Ministerio de Infraestructura y Transporte  
Aeropuerto Internacional Rosario  
"Islas Malvinas"

**Ref. Licitación Pública N° 11/2017**

**Objeto: EJECUCIÓN NUEVA TERMINAL DE PASAJEROS - PRIMERA ETAPA - AEROPUERTO INTERNACIONAL DE ROSARIO**

**CIRCULAR ACLARATORIA N° 18 – CON CONSULTA**

FRENTE DE ASCENSOR		TIPO <b>FA-03</b>
UBICACION	-TORRE (PB-1°PISO) ESP.:37cm (T21)	CANT.: 2
	-PASAJEROS EN TRANSITO (1°-2°PISO) ESP.:15.25cm (T10)	CANT.: 2
	-SECTOR VIP (2°-3°PISO) ESP.:15.25cm (T10)	CANT.: 2
	- CIRCULACIÓN SERVICIO (PB-1°,2° Y 3° PISO) ESP.:12cm (T1)	CANT.: 4

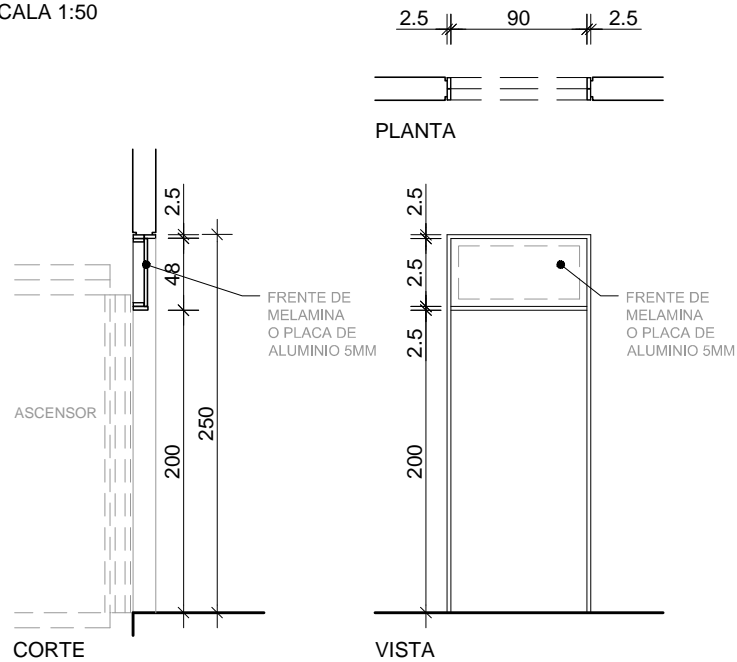
2. Consulta: CARPINTERÍAS: Solicitamos nos aclaren la correspondencia entre los ítems 17.64 a 17.70 referidos a las carpinterías de cierre de pasadizos de ascensores respecto a las planillas de carpinterías (planos C.28-1 y C.29-1) ya que no coinciden cantidades ni denominaciones.

3. Consulta: De acuerdo a lo descrito en el plano AIR.C.29-1 FRENTE DE ASCENSORES, FA-03, dice cantidad 16 pero cambia la dimensión del tubo dependiendo el espesor del tabique y en la descripción de las cantidades según tabique, la suma da en total cantidad 10. En la planilla de cotización no aparece FA-03. ¿Cómo contemplamos este ítem para cotizar?

Respuesta: En el siguiente cuadro se ajustan las denominaciones, unidades y cantidades de los ítems 17.64 a 17.70 y se detallan observaciones aclaratorias en cuanto a su ubicación. Se adjunta además esquema aclaratorio del frente de ascensor FA 03.

Respuesta: La cantidad total de FA-03 es 10. Se deberán cotizar globalmente, en el ítem 17.70, el cual quedará redactado de la siguiente manera:

17.70	FA 03 (premarcos y cerramiento superior)	Gl	1
-------	--	----	---
